## ■第4回リニア審議会 盛土に関する意見書

20240107 鈴木秀和

## 【第 4 回 リニア発生土置き場計画審議会】

御嵩町リニア発生土置き場計画審議会

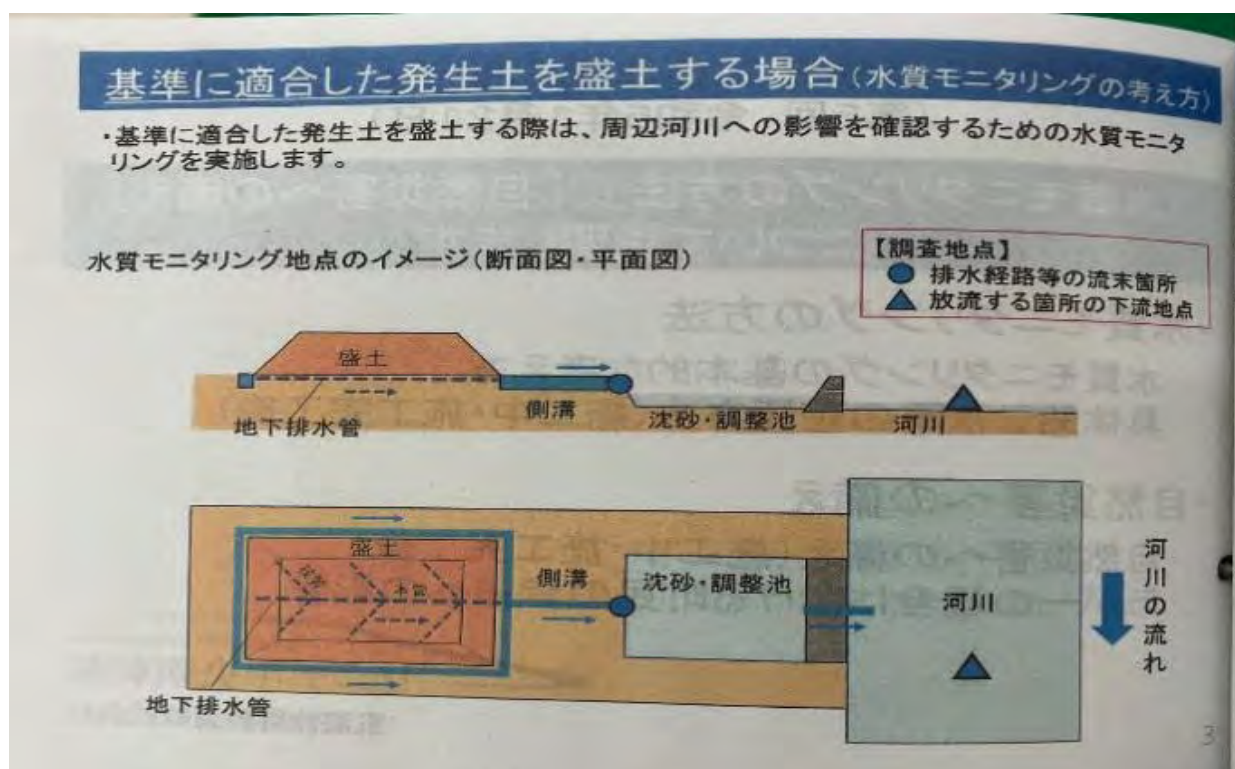
2. の健全土は本当に健全か、のところででも記載の通り、健全土に環境基準を超える要対策土が混入するリスクをゼロにはできません。従って、環境基準を超える要対策土が混入した場合に備え、排水の水質管理も必要です。JR東海は、下記の通り、排水経路の流末部分●は「水質汚濁防止法の排水基準」で管理すると言っていますが、その排水は可児川に流れ込みます。

可児川での基準▲は、「環境基準(河川)」の管理となります。

排水基準●は、環境基準▲より数値が10倍緩い基準なのです。

排水流末から河川までの間に薄まるとか、モニタリングにより、河川の前で環境基準

を超えそうなら対策をします、と言っていますが、具体的なモニタリングの方法、検査回数、具体的対策などは不明です。

排水経路の流末部分で環境基準▲で管理すれば、河川への基準越え流入は回避できます。排水経路の流末において、環境基準で管理すべきです。

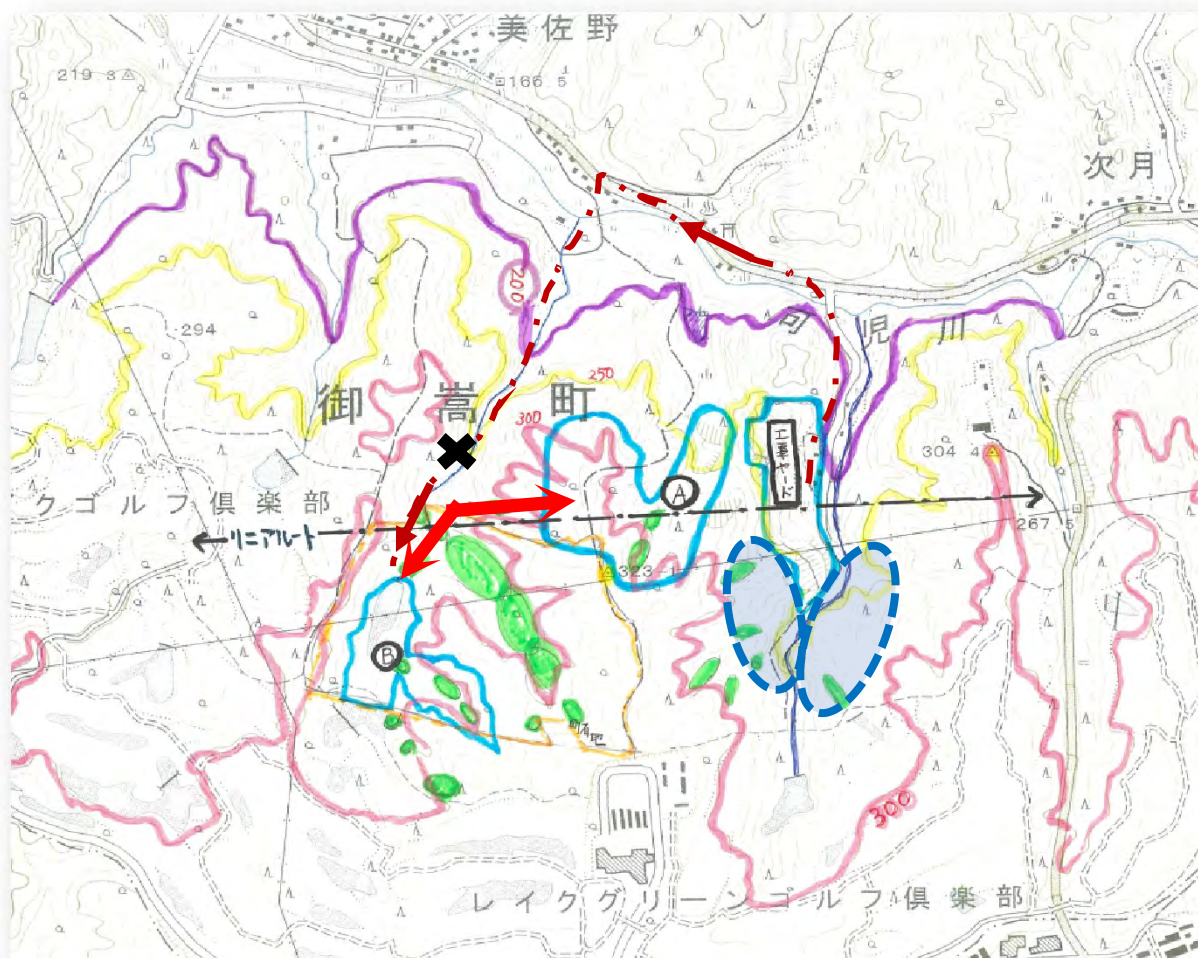
工事ヤードと候補地Aは近い関係ですが、候補地Bは少し離れた場所です。

候補地Aから候補地Bへのアクセスを確保すると、候補地AとBの間にある、JR東海が避けましたと言う最も大きな湿地帯の出口を塞いでしまうことになるので

（赤い太線で示す線）、工事ヤードから一度21号線に出て、21号線から候補地Bに入っていくルートを確認すべきと考えます（赤茶の1点破線で示すルート）。

いずれにせよこのエリア内で候補地を分散させることは、非効率であり、環境への影響を広げ、環境負荷を大きくすることになるので、避けるべきと考えます。

工事ヤードとの関係、高低差等勘案すれば、青点線で示したエリアあたりが、工事ヤードとも近く、ある程度1か所にまとめられるので、今更の位置の大きな変更は難しいかもしれませんが、適切ではないでしょうか。

### ③-③' 断面

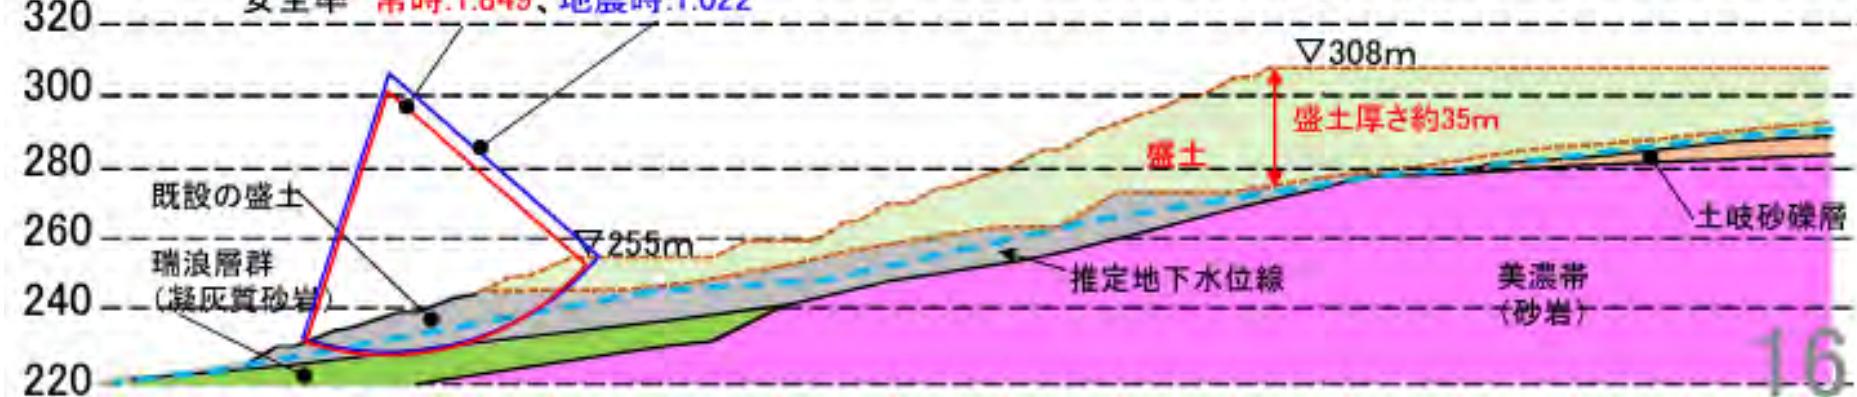
| 候補地 | 地形       | 盛土材    | 所見                                                                                                                             |
|-----|----------|--------|--------------------------------------------------------------------------------------------------------------------------------|
| B谷部 | 集水型傾斜    | 凝灰岩・泥岩 | 集水型傾斜で30mの泥岩盛土であるため、スレーキングを起こして沈下した場合、のり面開水路がガタガタになる恐れがある。法尻部の溜池盛土もスレーキングしていたら、円弧滑りの抵抗力が弱まる懸念がある。 瑞浪層群の土は奥の方だけに盛土したほうが安心と思われる。 |

安全率 常時:1.849、地震時:1.022

### II-II' 断面

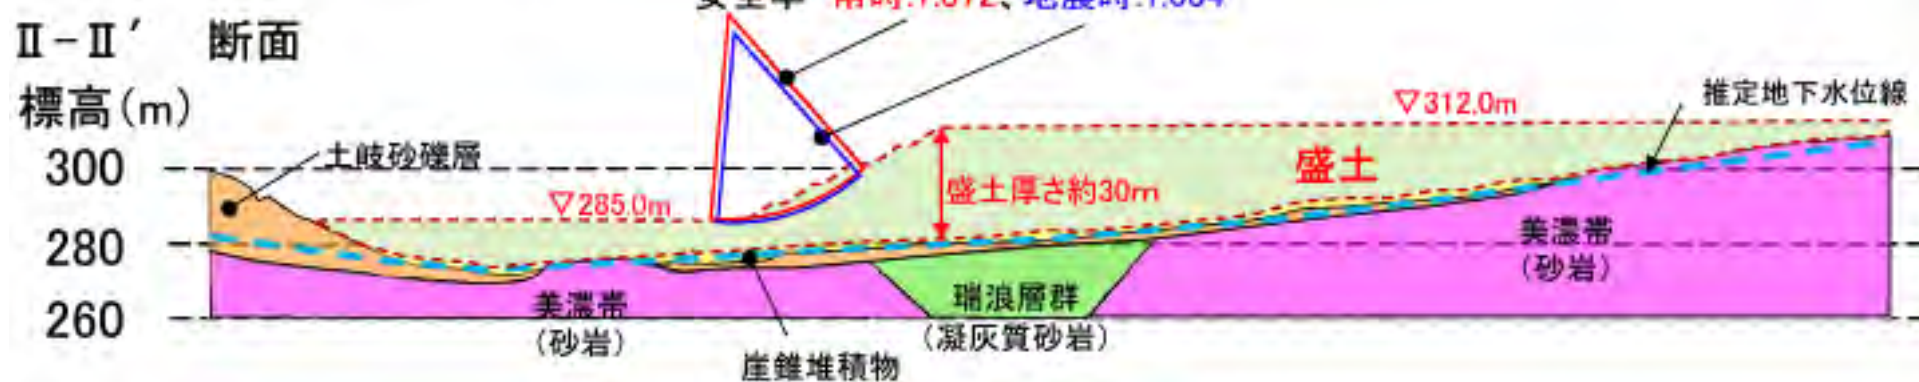
安全率 常時:1.872、地震時:1.034
